DGC-2024-75

APPROVAZIONE DEL PROGETTO URBANISTICO OPERATIVO (PUO), RELATIVO ALL'ARCO COSTIERO "LITORALE PRÀ - PEGLI", PER LA REALIZZAZIONE DI UNA STRUTTURA DEDICATA ALLA NAUTICA DA DIPORTO E LA RIQUALIFICAZIONE UNITARIA DEL TRATTO DI LITORALE.

OGGETTO: APPROVAZIONE DEL PROGETTO URBANISTICO OPERATIVO (PUO), RELATIVO ALL'ARCO COSTIERO "LITORALE PRÀ - PEGLI", PER LA REALIZZAZIONE DI UNA STRUTTURA DEDICATA ALLA NAUTICA DA DIPORTO E LA RIQUALIFICAZIONE UNITARIA DEL TRATTO DI LITORALE.

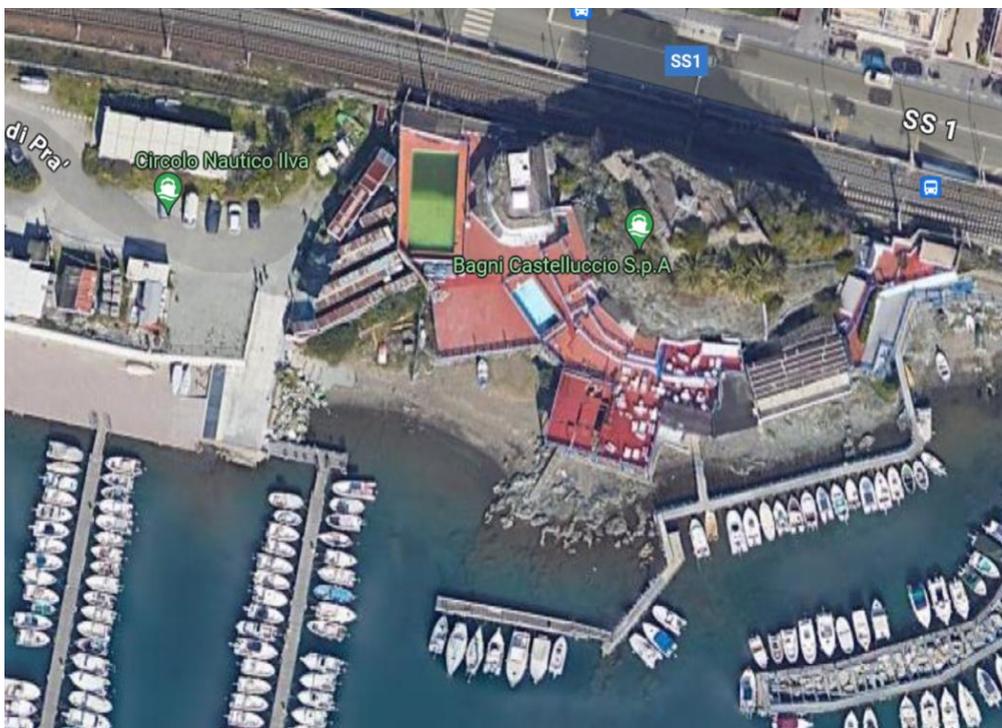
costretti a ritornare indietro (con l'impossibilità di manovra di inversione) e posteggiare lungo il tratto di accesso, comunale, con ovvie ripercussioni negative sulla viabilità in questione.

Tale criticità peraltro si presenterebbe ugualmente se la viabilità interna fosse del tutto pubblica, senza limitazioni di sorta: gli avventori che non trovassero parcheggio infatti, si vedrebbero costretti a giungere fino alla rotatoria posta a levante del compendio del Castelluccio, per poi ripercorrere tutto il tratto viario ed "uscire" da dove sono "entrati", passando sotto allo (stretto) passaggio sotto ferroviario di ponente, ripercorrendo lo (stretto) ponticello, causa di futuri e certi imbottigliamenti per i mezzi provenienti in senso di marcia contrario.

Di qui la necessità di accompagnare al progetto della marina di Castelluccio gli opportuni adeguamenti alla viabilità onde renderla (come oggi non è) idonea a tollerare i nuovi e futuri flussi di traffico.

Progetto:

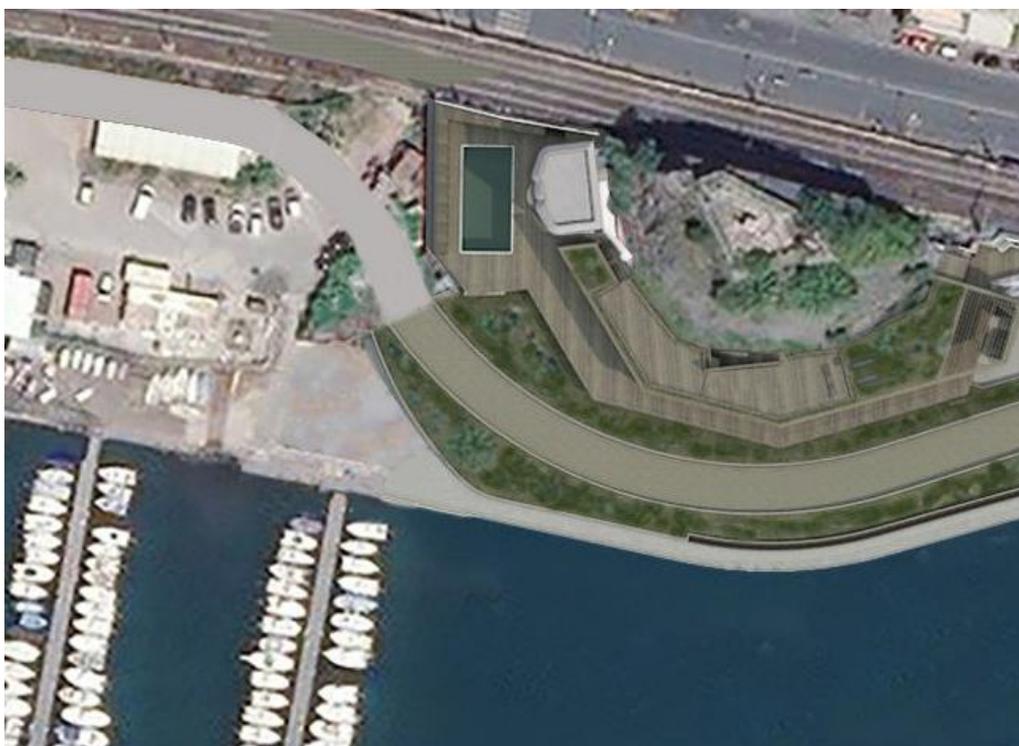
- 5) Un ultimo cenno, nell'interesse generale pubblico, sulla tipologia della pavimentazione della passeggiata pedonale che, prevista in calcestruzzo pettinato, risulterebbe materialmente e cromaticamente diversa da quella imposta al Circolo Nautico Ilva nella attigua e realizzata riqualificazione del percorso in questione.

5. *Un ultimo cenno, nell'interesse generale pubblico, sulla **tipologia della pavimentazione della passeggiata pedonale che, prevista in calcestruzzo pettinato**, risulterebbe materialmente e cromaticamente diversa da quella imposta al Circolo Nautico Ilva nella attigua e realizzata riqualificazione del percorso in questione.*
